**Avis délibéré**  
**de la Mission régionale d'autorité environnementale**  
**Provence-Alpes-Côte d'Azur**  
**sur le projet de centrale photovoltaïque - Lieu-dit le Jas à**  
**Château-Arnoux-Saint-Auban (04)**

**N° MRAe**  
**2022APPACA75/3257**

Figure 3: Plan de situation sur orthophoto (source: permis de construire)

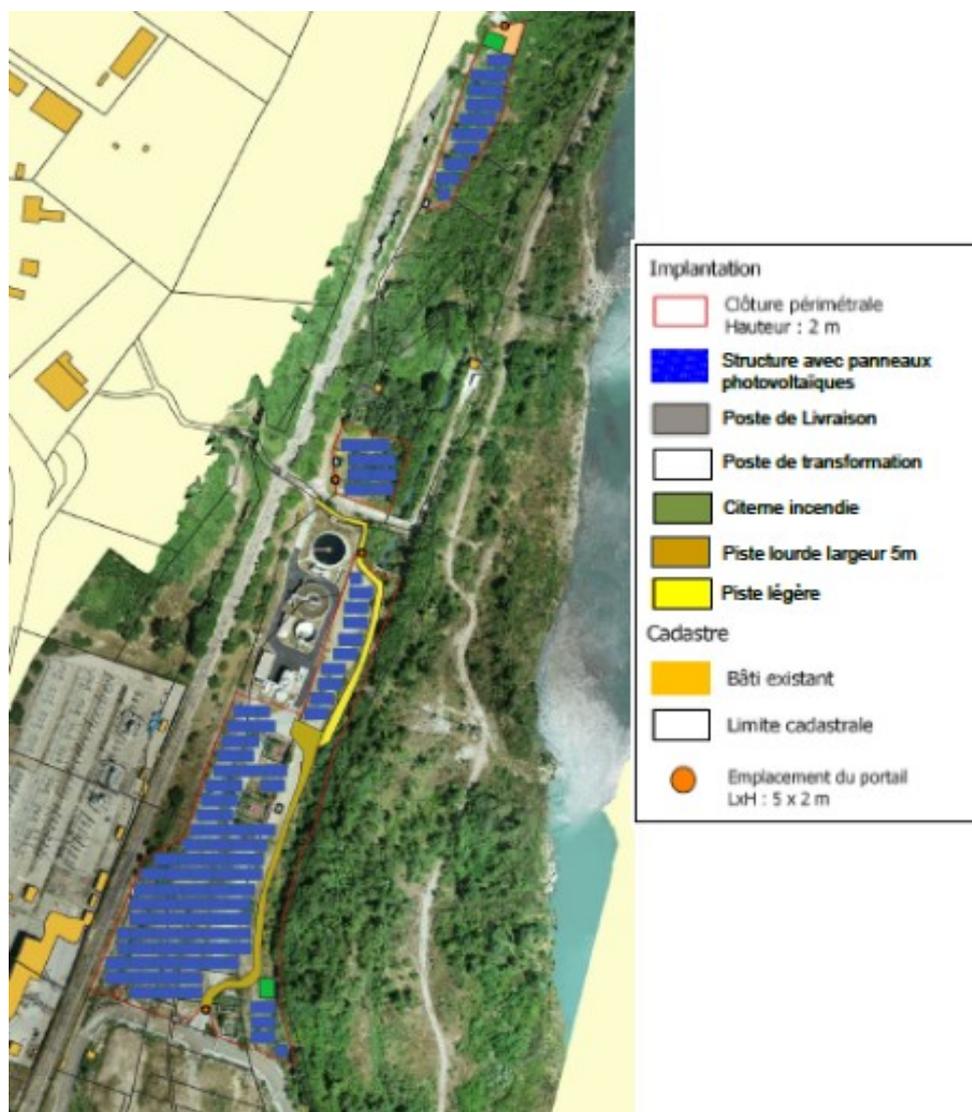
Selon le dossier, la durée prévisionnelle d'exécution des travaux est de quatre mois et l'exploitation photovoltaïque est prévue pour une durée de 20 ans minimum. Toutefois, la MRAe constate que le maître d'ouvrage ne précise pas le calendrier des travaux qui doit être adapté au calendrier écologique.

L'injection de l'électricité produite sur le réseau public de distribution nécessite de relier le poste de livraison à un poste source. Ce raccordement fait partie intégrante du projet, au sens du code de l'environnement. Le dossier indique seulement que « *le poste de raccordement de Château-Arnoux-Saint-Auban est envisagé, le raccordement sera réalisé sous voirie* » mais ne procède pas à l'évaluation du raccordement.

**La MRAe recommande de revoir le périmètre du projet en y intégrant le raccordement électrique externe du poste de livraison au réseau public (choix du poste de raccordement, tracé et nature des travaux) ainsi que l'ensemble des surfaces soumises à obligations légales de débroussaillage, et de reprendre l'analyse des incidences environnementales en conséquence.**
